改善箇所説明図

基準不適合箇所

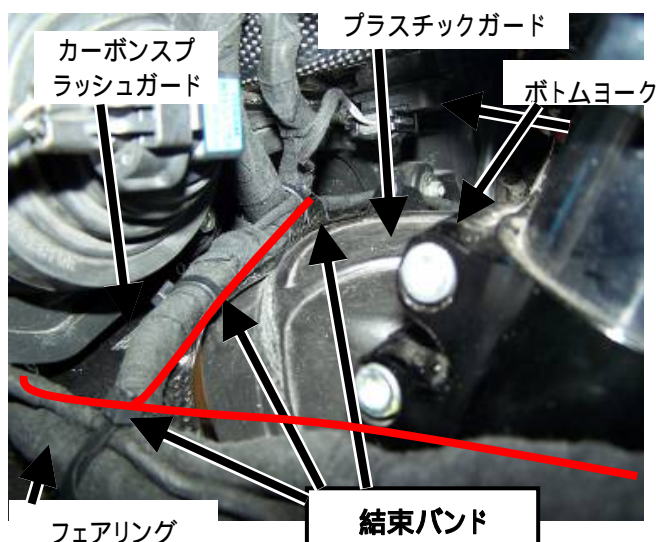
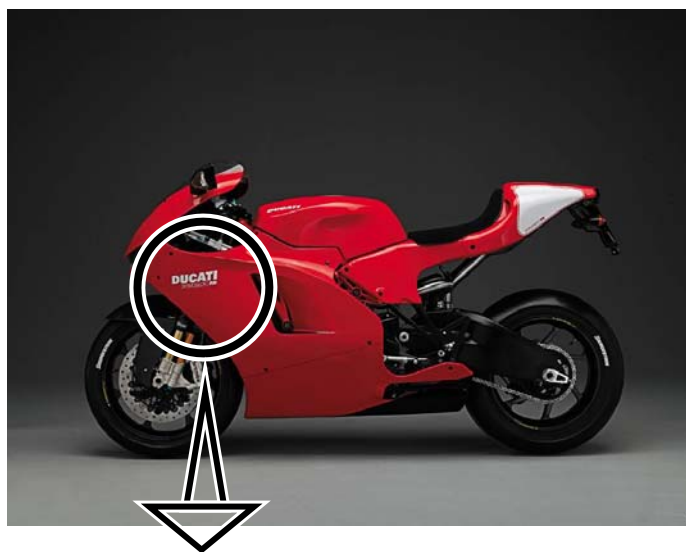
当該ハーネスが赤い線の状態になっているものが不具合の状態を示す。

メインハーネスの取り回しが不適切なため、カーボン製カウルの端部と干渉し、当該ハーネスが損傷することがある。また、ハンドルを左右に切った際に、当該ハーネスがボトムヨークやプラスチックガードに干渉し、当該ハーネスが損傷することがある。そのため、速度計が表示しなくなる、前照灯や方向指示器が作動しなくなる、又は原動機が停止して、再始動できなくなるおそれがある。

全車両、ゴムバンドでメインハーネスを束ねるとともに、カーボン製カウルにプロテクションラバーを取り付ける。また、メインハーネスをボトムヨーク及びプラスチックガードから離して、結束バンドでカーボンブラッシュガード及び左のフェアリングに固定する。なお、メインハーネスに損傷がある場合は新品と交換する。
